志賀原子力発電所2号炉 敷地周辺の地質・地質構造について

敷地近傍の断層の評価
(コメント回答)

2021年9月21日
北陸電力株式会社

敷地周辺の地質・地質構造に関するコメント一覧(未回答分)

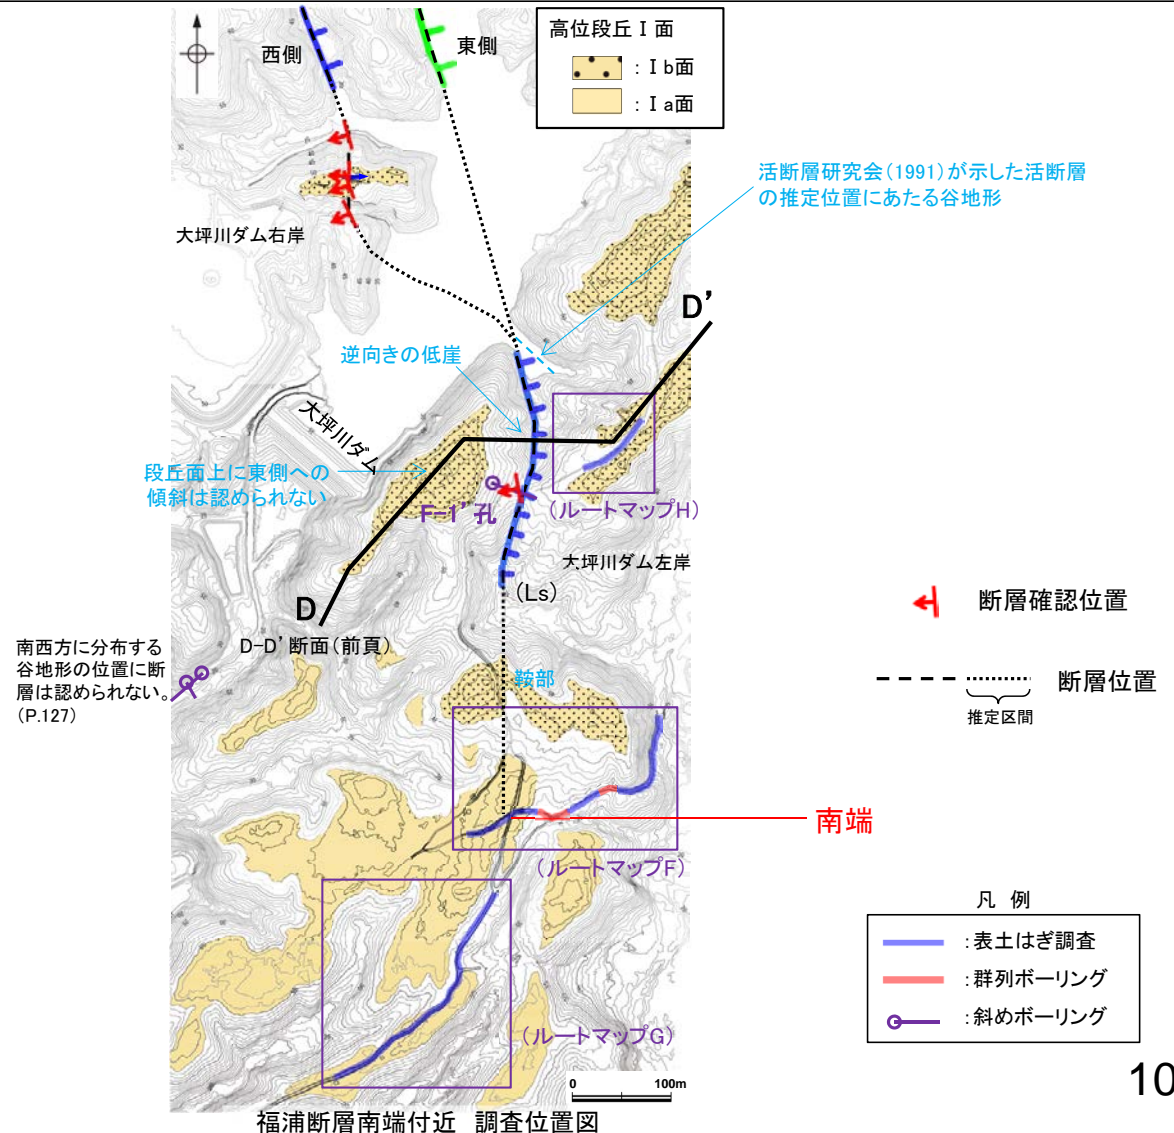
コメントNo.10の回答

- 大坪川ダム右岸では、東側と西側の2本の断層が推定される。地形調査の結果、東側の断層の延長位置には逆向きの低崖が認められるが、西側の断層の延長位置に分布する段丘面には東側への傾斜は認められないこと(前頁、D-D'断面)、南西方に分布する谷地形の位置に断層は認められない(P.127)ことから、大坪川ダム左岸では、断層は1本に収れんしているものと判断した。
- 大坪川ダム左岸において実施したボーリング調査(P.81、F-1' 孔)により確認した断層の南方延長において、表土はぎ調査(ルートマップF、G)を実施した結果、岩盤には断層は認められず(P.104、105)、ボーリング調査の結果、岩盤上面はほぼ水平である(P.106)。
- さらに南方に分布する中位段丘 I 面及び高位段丘 I a面の旧汀線高度ないし段丘面内縁標高は、ほぼ同じ高度で連続する(P.108、109)。
- したがって、断層の南方延長位置において、断層が認められないことを確認したルートマップFの表土はぎ箇所を福浦断層の南端と評価した。
- なお、大坪川ダム左岸において、活断層研究会(1991)が示した活断層の推定位置にあたる谷地形の延長位置で実施した表土はぎ調査(ルートマップH)の結果、福浦断層から分岐する断層は認められない(P.107)。
